Onderwerp: Zienswijze op ontwerpbesluit omgevingsvergunning windpark Maasvlakte 2

Kenmerk: OMV.20.06.00433

Hieronder vindt u mijn zienswijze m.b.t. het ontwerpbesluit omgevingsvergunning met kenmerk OLO 5151899.

Figuur 1, buisleidingstrook Maasvlakte 2

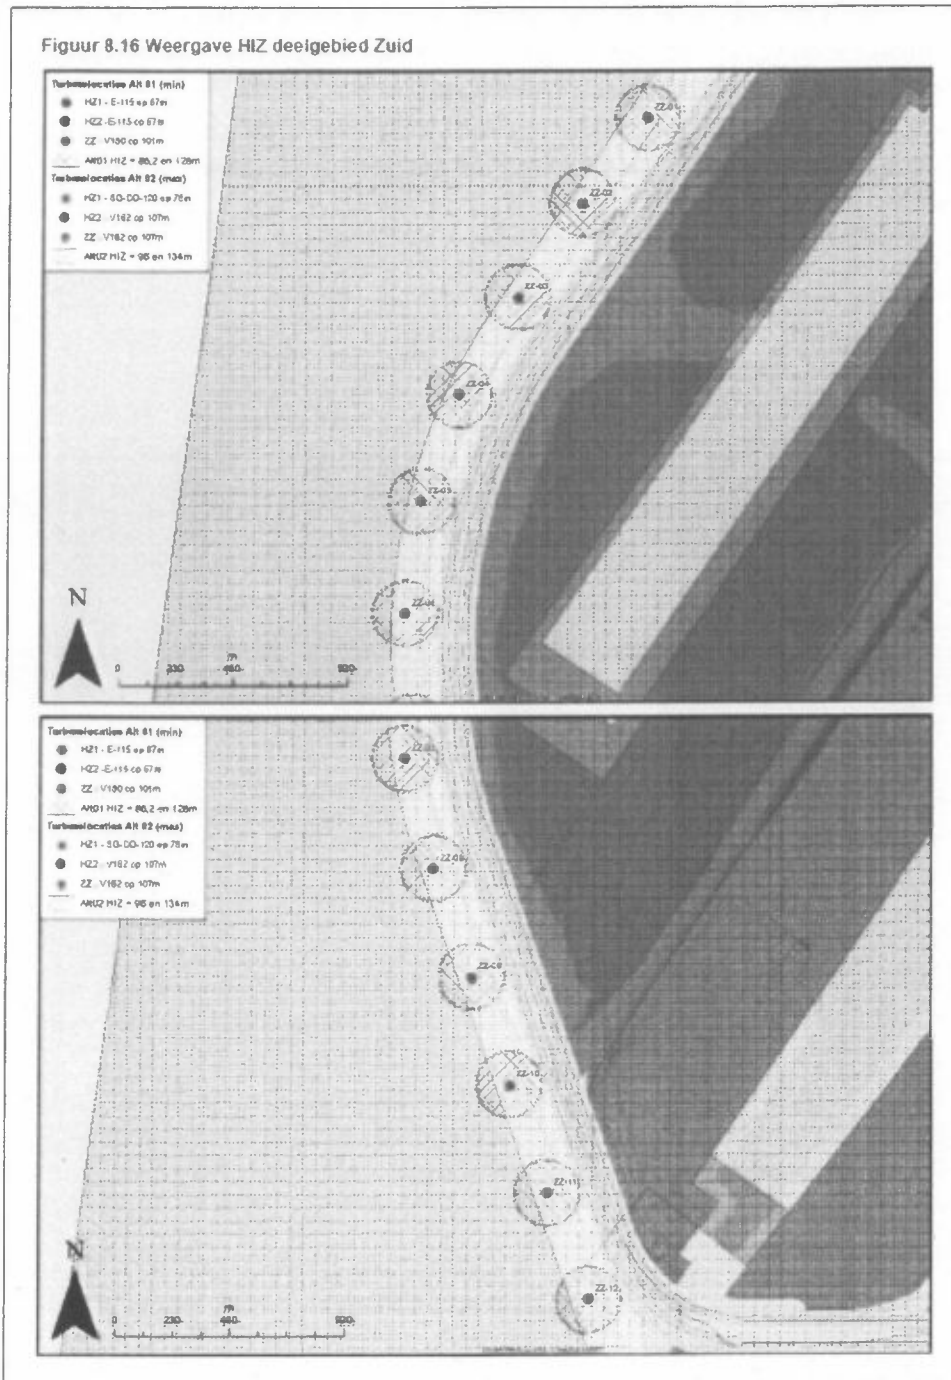
Op basis van bovenstaande citaten en figuur 1 uit het MER document kunnen de volgende conclusies getrokken worden:

1. Er is geen gedegen onderzoek geweest naar plaatsing van windturbines in de zachte zeewering in de duinen en naar effect op leidingstraat / leidingstrook / buisleidingstrook op de Maasvlakte twee t.o.v. de windturbines op de harde zeewering. Wat is het verschil waarom het op de harde zeewering wel geaccepteerd wordt en op de zachte zeewering niet?

2. Leidingstraat / leidingstrook / buisleidingstrook ligt nu ongebruikt op de Maasvlakte twee, hieruit kan opgemaakt worden dat deze strook in de toekomst aangepast kan worden zodat plaatsing in de duin van windturbines geen belemmering kan zijn. Denk hierbij aan het dieper leggen van eventuele kabels en/of leidingen. Ook kan er gedacht worden aan het bewapenen van de strook tegen eventuele impact van de windturbines.

3. Onderzoek is wenselijk om recreatie mogelijk te houden in de vorm zoals deze nu aanwezig is op de Maasvlakte twee. Vooral voor kitesurfers is dit een (te) groot struikblok. Later ga ik hier verder op in.

Figuur 2, windturbines HIZ deelgebied zuid t.o.v. afbakening havenbedrijf

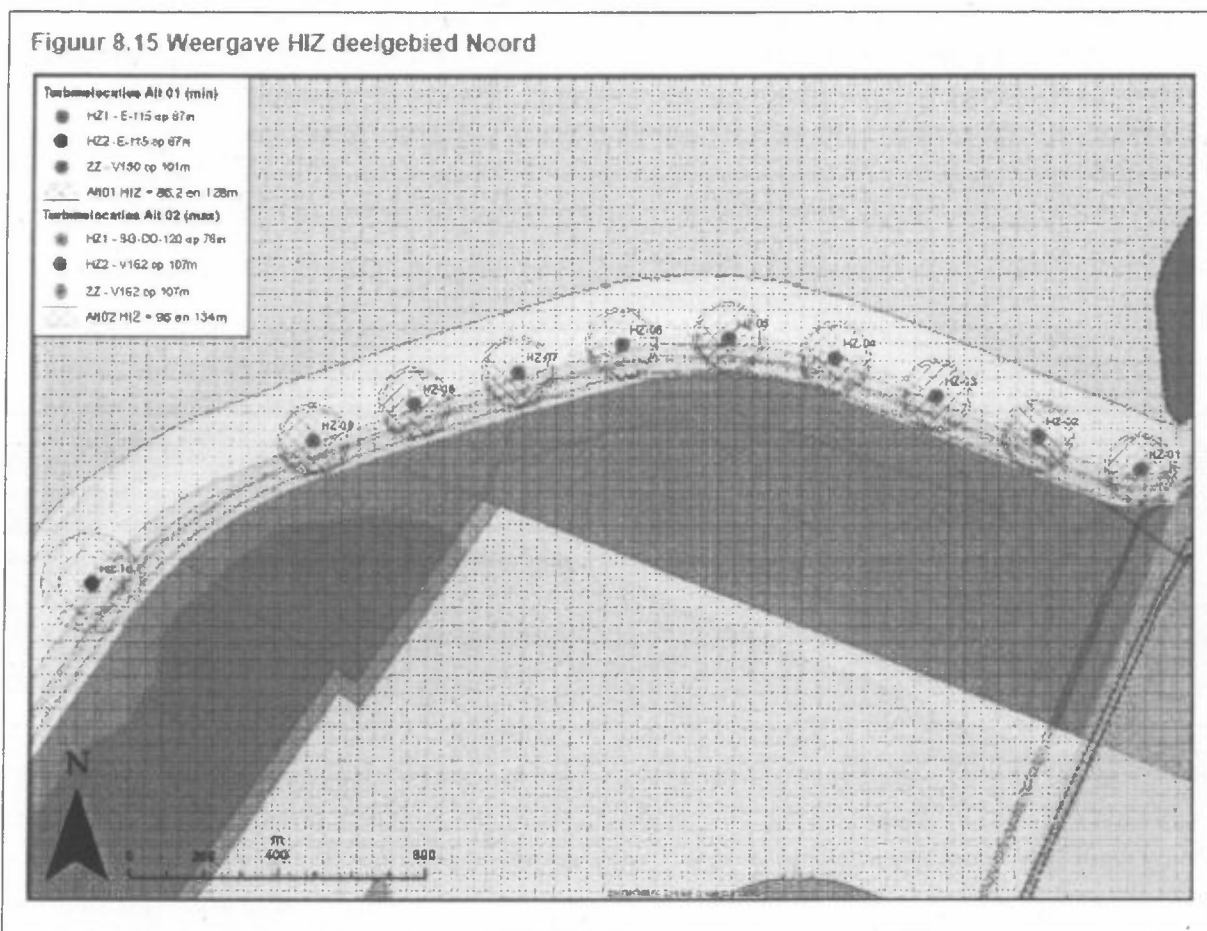
Op basis van bovenstaande citaat en figuur 2 uit het MER document kunnen de volgende conclusies getrokken worden:

1. De windturbines kunnen zonder problemen in de duinen op de zachte zeewering gepositioneerd worden t.o.v. van de HIZ zone tot aan de afbakening wat het havenbedrijf opgegeven heeft;
2. Er is voor plaatsing van windturbines op de zachte zeewering geen onderscheid te maken met de plaatsing van windturbine HZ-10. Er dient onderzoek uitgevoerd te worden waarom HZ-10 wel toegestaan wordt over de complete bestemming verkeer. Zie in figuur 3 hieronder de plaatsing van windturbine HZ-10 t.o.v. windturbines op de zachte zeewering in figuur 2.

Figuur 6, oppervlakte kitelocatie Maasvlakte twee

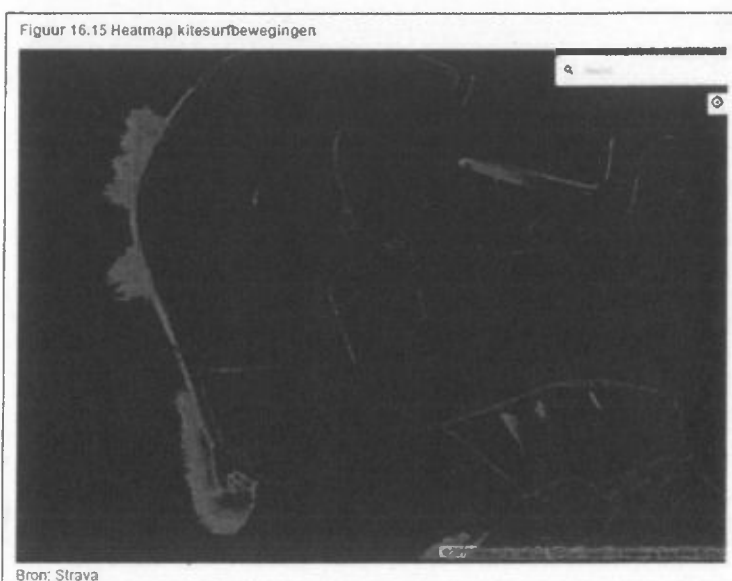
3. Er wordt in het MER aangegeven dat er genoeg uitwijkmogelijkheden zijn. Zoals in figuur 5 en 6 te zien is verdwijnt het grootste stuk strand wat nu gebruikt kan worden voor recreanten. Dit is 5.4km (rood) aan ruimte wat verdwijnt t.o.v. 1.6km (blauw) en 1.1km (oranje) wat gedeelte beschikbaar blijft omdat het niet het hele jaar rond officieel gebruikt mag worden. In figuur 7 is te zien op de heatmap dat op de zachte zeewering waar de windturbines komen te staan er ongeveer de helft van alles kite activiteiten plaatsvinden. Wanneer deze drukte zoals in punt 2 op bladzijde 8 aangegeven naar de Maasvlakte twee gaat dat niet veilig passen op de kitesurflocatie.

Figuur 8, mogelijke windrichtingen op Maasvlakte twee

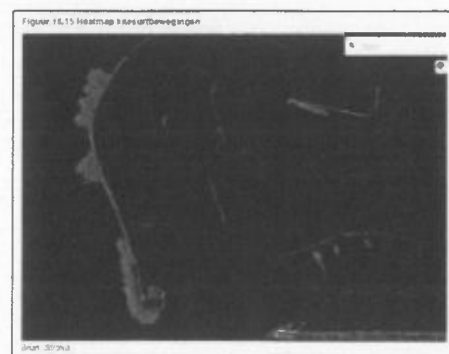
4. De mogelijke windrichtingen maken de Maasvlakte twee uniek, zie in figuur 8 hierboven welke windrichtingen er mogelijk zijn. Dit is uniek voor Nederland en erg belangrijk voor de kitesurfsport. Wanneer er windmolens op de zachte zeewering geplaatst worden zoals deze nu gepland staan verdwijnen de windrichtingen Noord-noordoost helemaal en wordt de windrichting vanaf Zuid-zuidoost tot en met Noord-noordwest heel erg ingeperkt wat zoals eerder aangegeven de druk op andere kitesurf locaties erg vergroot.

1. Zoals aangegeven in figuur 8 wordt er niet gekite met noord-noordoosten windrichting op het grootste gedeelte van de Maasvlakte twee. Hierdoor is de bewering onjuist dat wanneer een persoon of kite met persoon de controle verliest in aanraking kan komen met de windturbines. Dit is tevens ook een afluiddige windrichting op het grootste gedeelte van de Maasvlakte twee;
2. Het voorstel om voorwaarden te stellen aan kitesurfen en windturbines naast elkaar met kitesurfen naast elkaar is onhaalbaar. Dit om een aantal redenen:
 - a. Wie gaat controleren dat er aan de goede lijnlengte wordt voldaan? Handhaving is in het algemeen onhaalbaar.
 - b. Gaat hoog / laag water aangegeven worden? Gaat iemand daar op handhaven?
 - c. Bij kitesurfen gaat het juist om springen en kite met veel wind. Dit geeft de beste condities.
 - d. Wat zijn 'rustige windcondities'?
